工程指示 / 要求簡箋 ENGINEER INSTRUCTIONS(E.I.)

| 工程指示編號: | EI- 9030 | 修改版本: | J |
| 工程編號: | J 861 | 工程名稱: | 己連拿利 |
| 工程項目: | 修改幕牆加工圖 | 日期: | 30/09/2025 |

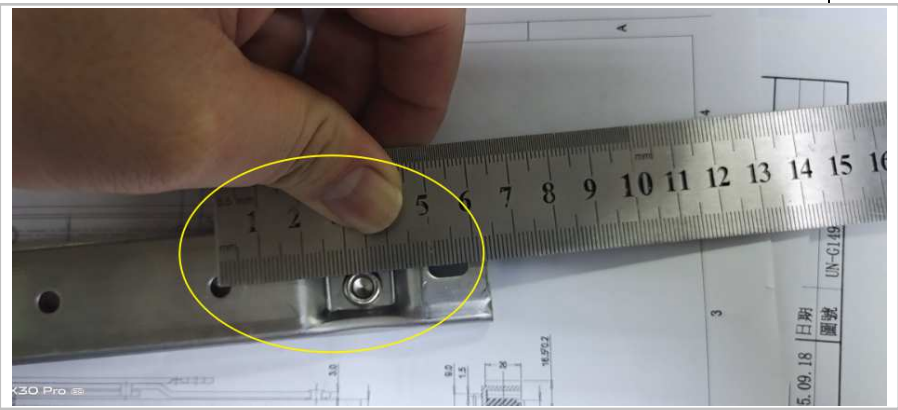
內容:
給技術部: 有關幕牆用的2022SH超重型扇撐, 發現螺絲孔距離[來貨]和說明書不同, 請按[來貨]尺寸修改有關的加工圖。
備注: 右邊圖片作記錄
